ORDRE EN VERTU DE L'ARTICLE 35 OU DE L'ALINÉA 37(2)f) DE LA LOI SUR LA SÛRETÉ ET LA RÉGLEMENTATION NUCLÉAIRES

N° d'index/N° de l'ordre OR-14315-LP-260224-1	1. N° de permis de la CCSN (le cas échéant) 14315-1-30.0	2. Date de l'ordre (AAAA-MM-JJ) 2026-02-24
3. Société/titulaire de permis (le cas échéant) et adresse Groupe ABS Inc., 17 rue de l'Industrie, St-Rémi, QC, J0L 2L0

<input type="checkbox"/> Rapport d'inspection	N° d'index	N° de permis de la CCSN (le cas échéant)
<input checked="" type="checkbox"/> Ordre	OR-14315-LP-260224-1	14315-1-30.0

Figure 1. Plans des deux étages, localisation de Montréal (Anjou). Les postes de travail visés sont au 2e étage.

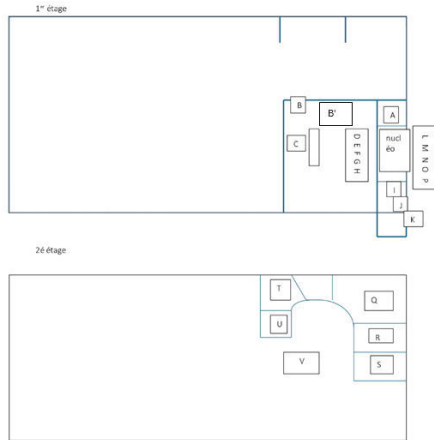
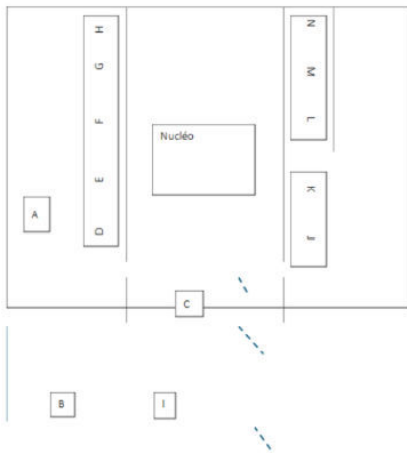
1. Action immédiate : limiter la présence à un maximum de cinq (5) heures par semaine pour toute personne travaillant à un ou plusieurs postes de travail identifiés ci-dessous. a) Bureaux R et S à la localisation de Montréal (7950, rue Vauban, Anjou, QC H1J 2X5). b) Postes de travail J et K à la localisation de St-Rémi (17, rue de l'Industrie, St-Rémi, QC J0L 2L0). Voir l'addenda pour situer les postes de travail. 2. Réaliser les actions suivantes : a) Effectuer une analyse des doses efficaces reçues par toute personne ayant occupé les postes de travail identifiés au point 1 ci-dessus. b) Prendre des mesures pour maintenir la dose reçue par toute personne, en raison des jauges stockées aux localisations de Montréal et St-Rémi, au niveau le plus bas qu'il soit raisonnablement possible d'atteindre, compte tenu des facteurs économiques et sociaux. c) Soumettre un rapport à la CCSN détaillant l'analyse effectuée et les mesures prises.

Continuation de la section 5a.
Plans fournis par le titulaire de permis, pour les deux localisations, indiquant les postes de travail concernés.
